SERVICE INFO – INA 0083

Fjernelse af støj fra driftssystemet til hjælpeaggregater i Ford Transit

Ford: Transit
Produktionsår: 2000 - 2007
Motor: 2.0 D
Best. nr.: 535 0223 10

Figur 1: Udskiftning af en fast remskive for et friløbshjul til generator

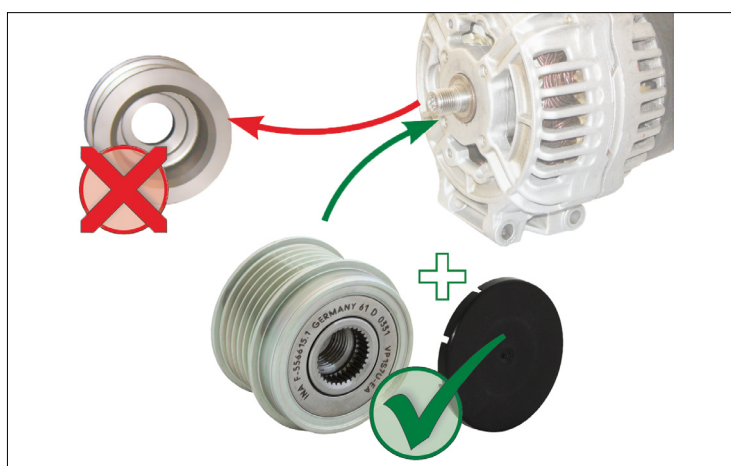
Som følge af kraftige dynamiske bevægelser af kileremmen kan der i køretøjer med en fast generatorremskive dannes høj støj.

Schaeffler Automotive Aftermarket anbefaler, at der i de pågældende køretøjer ombygges den faste generatorremskive til et friløbshjul til generator 535 0223 10.

Figur 2: Ved montering af friløbshjulet til en Bosch generator skal man bruge den vedlagte 1,4 mm afstandsskive!

Som en teknisk løsning tilbyder Schaeffler Automotive Aftermarket et friløbshjul til generator i disse køretøjer. Friløbshjulet nedsætter dynamisk belastning af driftssystemet til hjælpeaggregater og forebygger dannelsen af støj.
